# 津波漂流物の衝突荷重に係る 指摘事項に対する回答方針について

2021年5月19日  
東北電力株式会社

# 前回会合(4/27)における指摘事項及び回答方針

# 回答方針(衝突荷重の設定フロー)(2/2)

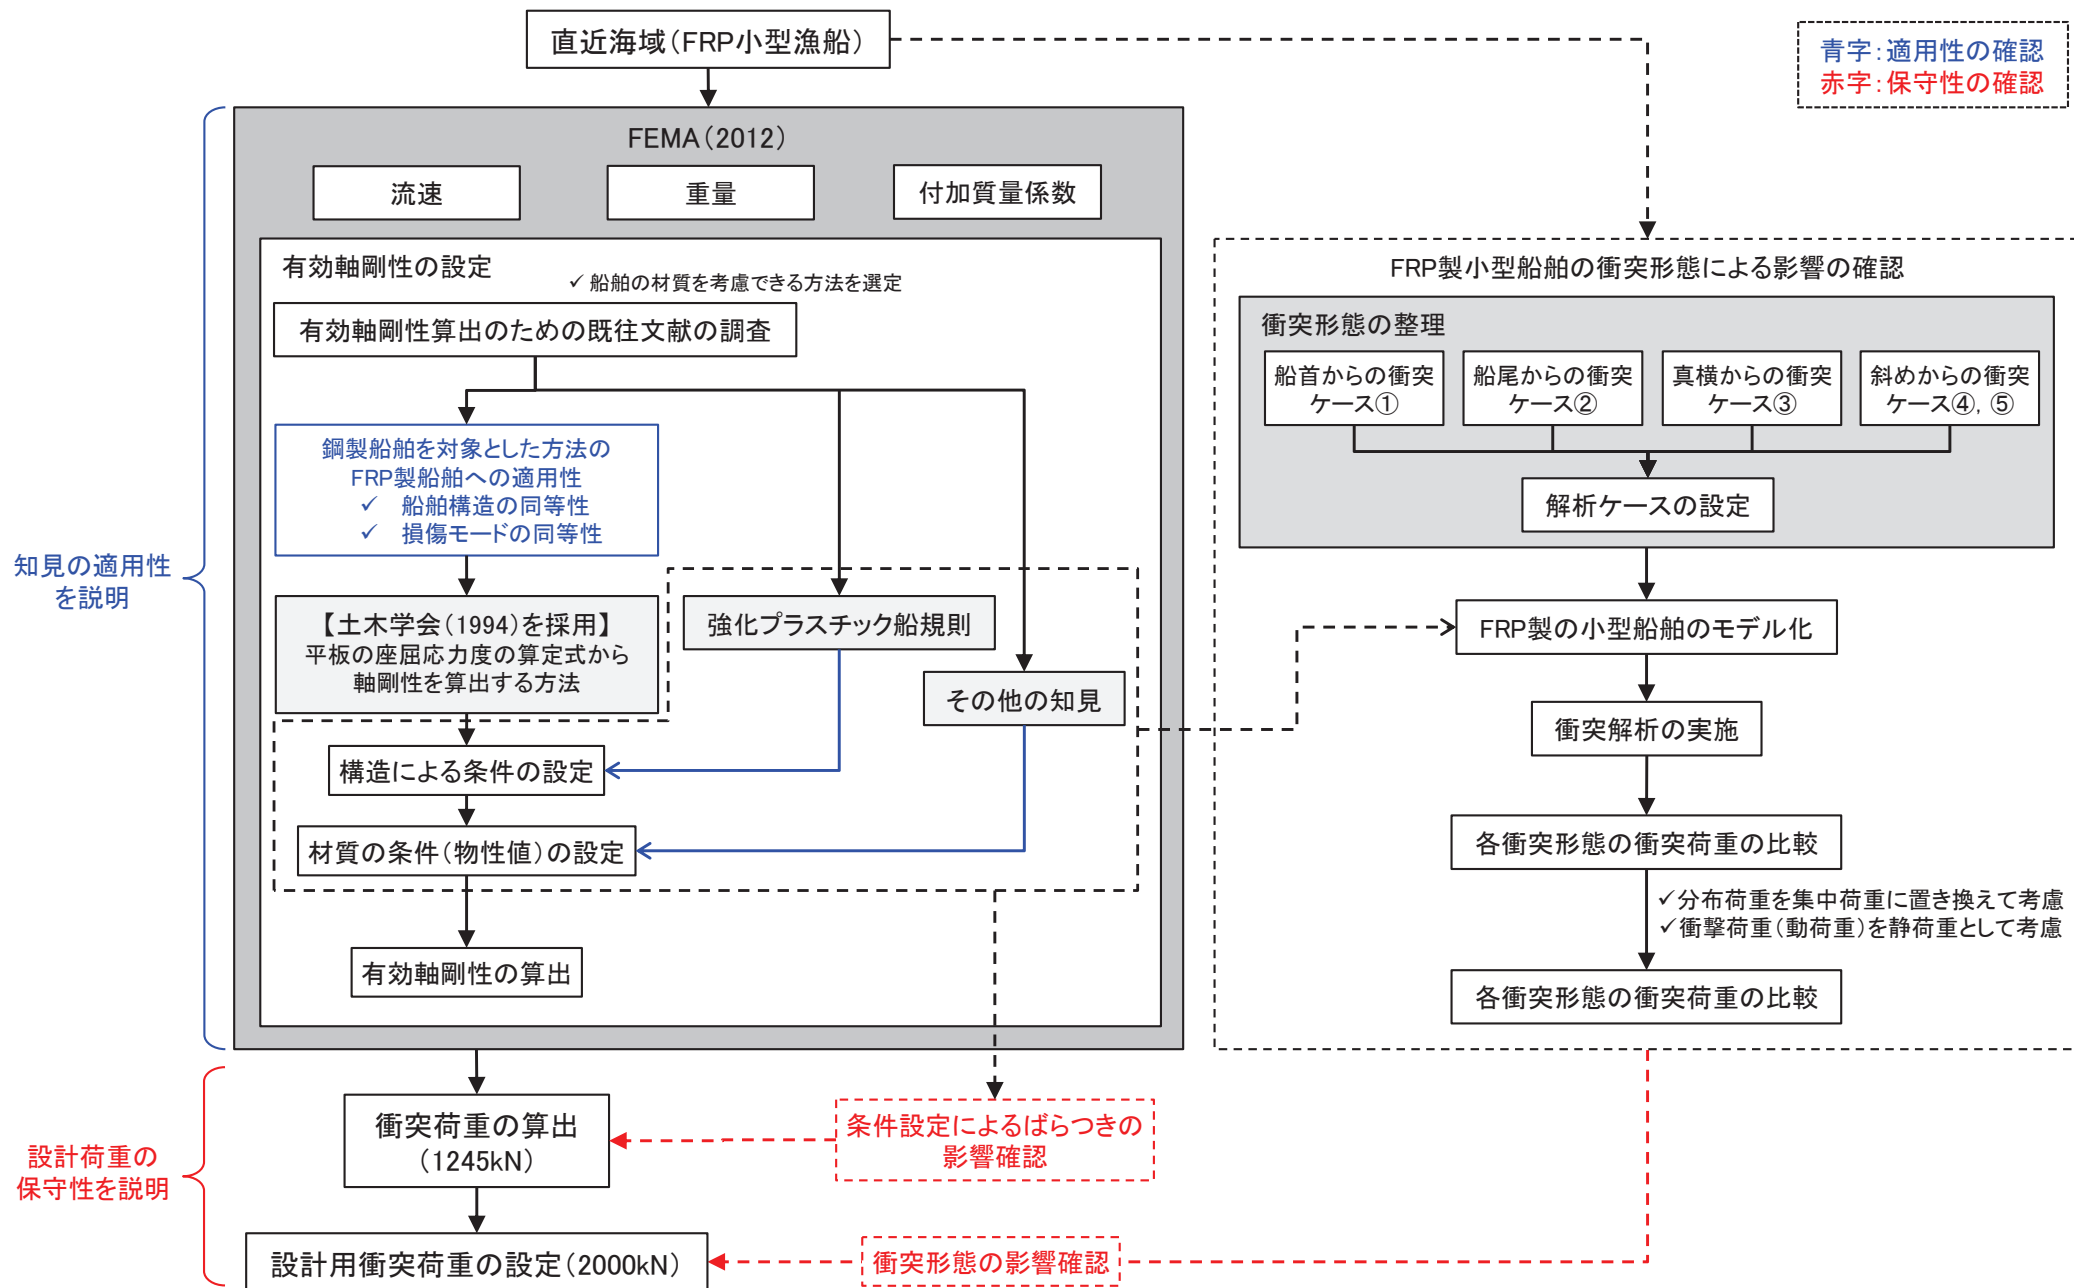
実施日	指摘事項
令和3年4月27日 第970回審査会合	FRP船舶の軸剛性算定方法に関して、衝突解析の位置付けを踏まえて、その <u>妥当性と設計への適用性</u> を分離して説明すること。特に、軸剛性の算定に用いている知見の適用の考え方や適用範囲を理論的に説明するとともに、設計への適用として、鋼製船舶とFRP船舶の構造形式、材質、船舶の損傷モードの同等性を説明した上で、軸剛性の算定における物性のばらつき、適用する規格基準類、衝突形態の不確かさを整理し、設計に対する余裕を説明すること。

➤ FRP製小型漁船の衝突荷重算出の詳細フローを示す。

項目		引用文献	引用文献の値	適用性
船舶構造	船舶の長さ	「漁港・漁場の施設の設計参考図書(水産庁, 2015年)」	11.0(m)	本図書は、「漁港漁場整備法」に基づき「漁港・漁場の施設の設計において参考となる技術的な知見を記載したものである。」とされており、全漁業種類の漁船の平均値として総トン数5tの諸元(船の長さ)が示されていることから、適用可能と判断した。
	材料物性	ヤング率 (曲げ弾性率)	「強化プラスチック船規則(日本海事協会, 2018年)」の曲げ弾性係数	$6.86 \times 10^3(\text{N}/\text{mm}^2)$ 【 $0.7 \times 10^6(\text{tf}/\text{m}^2)$ 】
		「強化プラスチック船規則検査要領(日本海事協会, 2018年)」の曲げ弾性係数の判定基準	$11.78 \times 10^3(\text{N}/\text{mm}^2)$ 【 $1.2 \times 10^6(\text{tf}/\text{m}^2)$ 】	上記規則に対する検査要領であり、船体材料(ガラス繊維基材)の判定基準を示したものであることから、適用可能と判断した。
		「漁港・漁場の施設の設計参考図書(水産庁, 2015年)」のハンドレイアップ成形法の曲げ弾性率	9~12(GPa) 【 $0.91 \times 10^6 \sim 1.22 \times 10^6(\text{tf}/\text{m}^2)$ 】	本図書は、「漁港漁場整備法」に基づき「漁港・漁場の施設の設計において参考となる技術的な知見を記載したものである。」とされており、漁船の成形法であるハンドレイアップ成形法による曲げ弾性率を示したものであることから、適用可能と判断した。
		「船舶海洋工学シリーズ⑥ 船体構造 構造編(藤久保昌彦・吉川孝男・深沢塔一・大沢直樹・鈴木英之, 2012年)」	10.7(kN/mm <sup>2</sup> ) 【 $1.09 \times 10^6(\text{tf}/\text{m}^2)$ 】	本文献は、船体構造が詳細に示されているが、FRP船舶については紹介されている程度であり、示されているヤング率も典型的な値として紹介されているのみで、値の根拠が示されていないことから、適用不可と判断した。

「非金属材料データブック プラスチック・FRP・ゴム・接着剤・塗料・木材及び木質材料・セラミックス[改訂2版](日本規格協会, 1985年)」のハンドレイアップ用ガラス繊維基材のGRPとしての力学的特性(標準)の曲げ弾性率	1050~1140(kgf/mm <sup>2</sup> ) 【 $1.05 \times 10^6 \sim 1.14 \times 10^6(\text{tf}/\text{m}^2)$ 】	本文献は、非金属材料の物性値を幅広く掲載しており、漁船の成形法であるハンドレイアップ成形法による曲げ弾性率を示したものであることから、適用可能と判断した。
	ポアソン比	「3相森・田中平均化手法のハイブリッドFRP梁への応用(土木学会, 2014)」	0.1, 0.29, 0.308, 0.32	FRP材料の巨視的材料係数としてポアソン比が示されているが、I型断面の梁構造の値であり、船舶とは使用目的がことなるため、適応不可とした。
		「非金属材料データブック プラスチック・FRP・ゴム・接着剤・塗料・木材及び木質材料・セラミックス[改訂2版](日本規格協会, 1985年)」のハンドレイアップ用ガラス繊維基材のGRPとしての力学的特性(標準)	0.320~0.358	本文献は、非金属材料の物性値を幅広く掲載しており、漁船の成形法であるハンドレイアップ成形法によるポアソン比を示したものであることから、適用可能と判断した。
